Oggetto	Accordo di avvalimento sottoscritto con A.d.B. Distrettuale Appennino Settentrionale. Piano di Bacino Ambito 20. Parere di compatibilità sulla "Progettazione unitaria degli interventi di mitigazione del rischio idraulico del Fosso Melara", in comune della Spezia (SP).
Tipo Atto	Decreto del Dirigente
Struttura Proponente	Settore Assetto del territorio
Dipartimento Competente	Vice direzione generale Sviluppo per la transizione ecologica
Soggetto Emanante	Roberto BONI
Responsabile Procedimento	Roberto BONI
Dirigente Responsabile	Roberto BONI

**Parere di compatibilità sui progetti di sistemazione idraulica e geologica
in attuazione del Piano di Bacino**

Progettazione unitaria degli interventi di mitigazione del rischio idraulico
del Fosso Melara, nel comune della Spezia.

Comune della Spezia

Fig. 2: Superficie del bacino idrografico del Fosso Melara come definito a seguito del sopralluogo del 06/07/23.

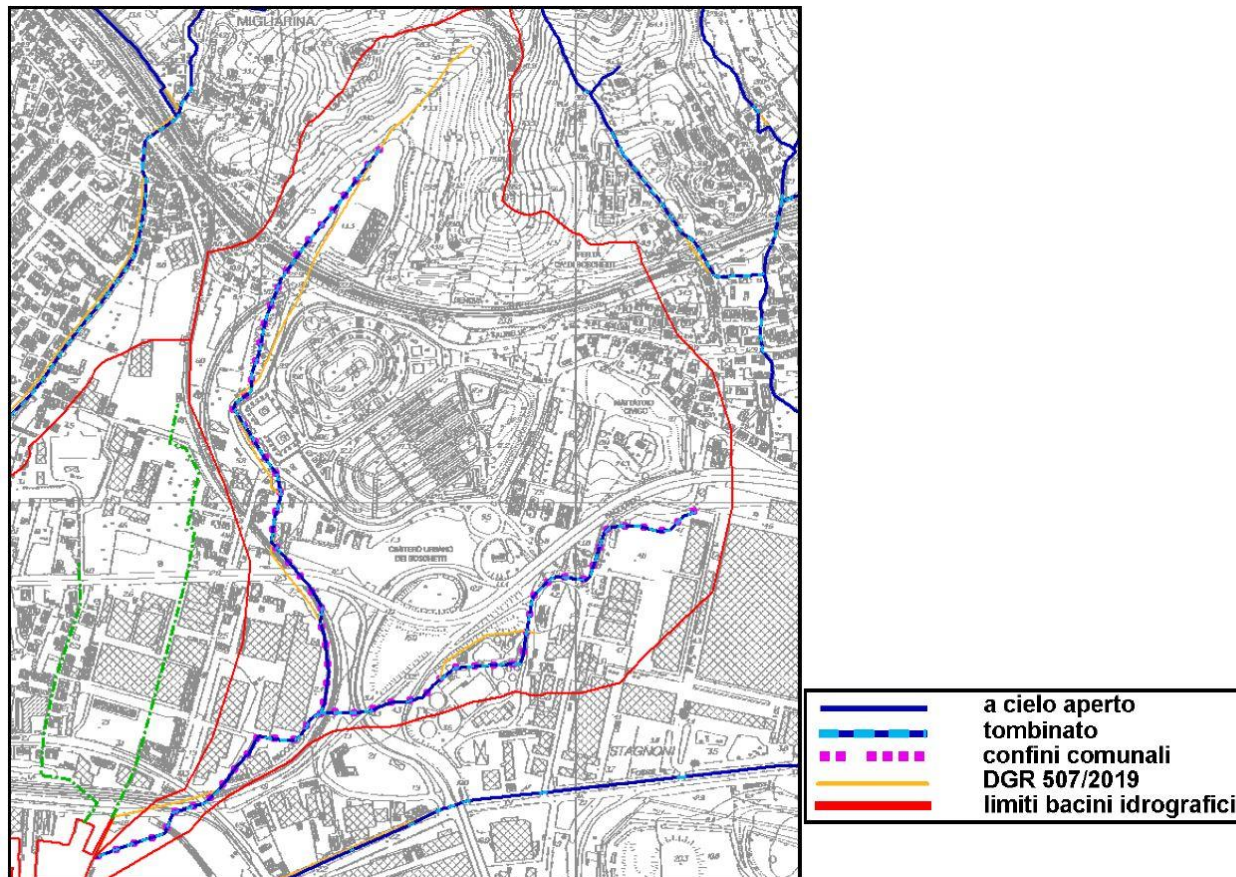
Il progetto di cui si tratta era stato oggetto di una valutazione generale nell’ambito del procedimento di Conferenza di Servizi decisoria per l’approvazione del progetto di ampliamento di Calata Ravano. Nel parere n. Prot-2022-1289218 del 23/11/2022, questo Settore aveva richiesto, tra l’altro, la verifica dell’effettiva estensione del bacino idrografico del Fosso Melara. Era stata evidenziata, in particolare, la difformità tra il

reticolo regionale adottato ai sensi della D.G.R. 507/2019 e gli elaborati riportati nello studio idrologico. In pratica, nel reticolo idrografico regionale il piccolo corso d'acqua situato nell'area a monte della ferrovia (area attualmente occupata da un cantiere ANAS) appartiene al bacino del Fosso Melara, mentre nello studio fornito è escluso dal bacino.

Per risolvere la questione, si è svolto un sopralluogo congiunto tra tecnici regionali e comunali in data 6 Luglio 2023, durante il quale questo Settore ha definito il tracciato come riportato nella figura seguente:

L'estensione del bacino differisce leggermente rispetto a quello utilizzato per l'analisi idrologica del progetto. Tale differenza non implica comunque una revisione completa della soluzione progettuale, ma dovrà essere tenuta in considerazione in sede di rilascio di autorizzazione idraulica ex R.D. 523/1904, di competenza del Settore Regionale Difesa del Suolo La Spezia.

- le portate di progetto dovranno essere ricalcolate considerando la superficie del bacino indicata nella Fig. 2;
- dovranno essere previste delle opere di raccordo graduale tra lo sbocco del tratto coperto attuale e quello di valle in progetto.

Fig. 3: Raccordo tra il tratto coperto attuale del Fosso Melare e la prosecuzione verso valle prevista in progetto.

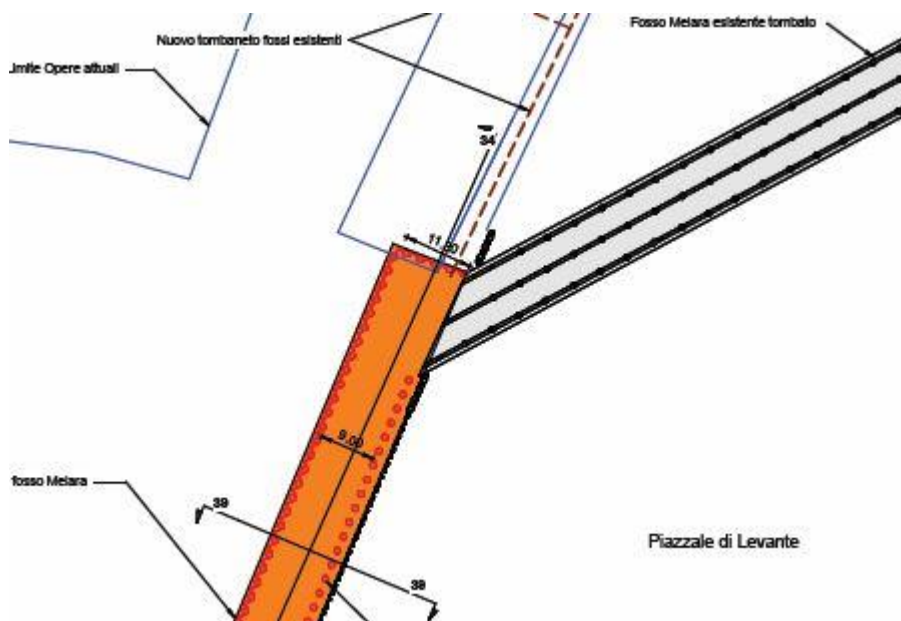
Per quanto attiene, infine, il raccordo tra l'attuale tratto coperto e la prosecuzione prevista (vedi figura seguente), come già segnalato nella nota n. Prot-2022-1289218 citata in precedenza, si ritiene necessario prevedere un raccordo più graduale rispetto a quello previsto, al fine di diminuire le perdite localizzate di carico cinetico.
